Le tribunal administratif de Montreuil a suspendu l'arrêté d'autorisation environnemental et donné neuf mois à la société Placoplâtre, à compter du 25 juillet 2024, pour régulariser plusieurs vices relevés.

- la potentielle pollution radiologique des sols,
- la quantification des émissions de gaz à effet de serre des mesures de réduction et compensation,
- la préservation des chauves-souris (chiroptères),
- la justification de la raison impérative d'intérêt public majeur

Figure-1

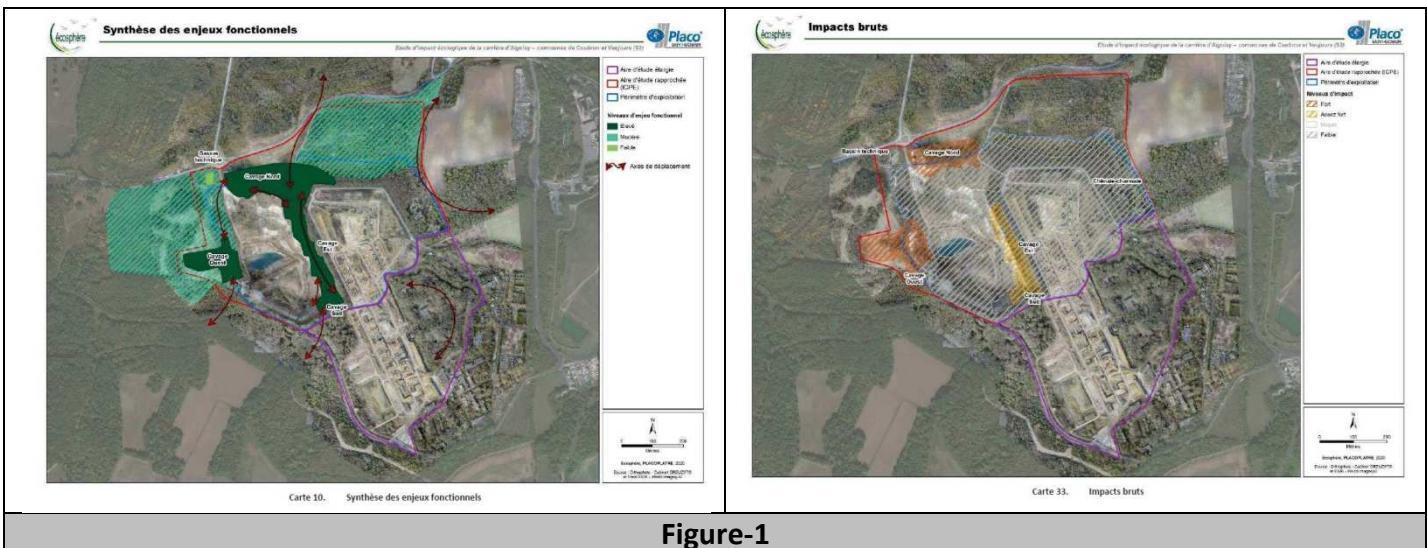
Les cartes 10 et 33 en pages 136 et 194 de l'étude d'impact démontrent spécifiquement les larges « trous dans la raquette » abandonnés par Placoplatre pour les cavages Est et Sud, pourtant mesurés par un niveau d'impact « assez fort » dans la « mesure des impacts bruts » et évalués par un « niveau d'enjeu fonctionnel élevé dans la « synthèse des enjeux fonctionnels ».

De la même manière les cavages Est et Sud favorables pour les chauves-souris en hibernation (Carte 60 page 346) sont toujours dédiés à l'exploitation du gypse pour quelques kilos supplémentaires de gypse.
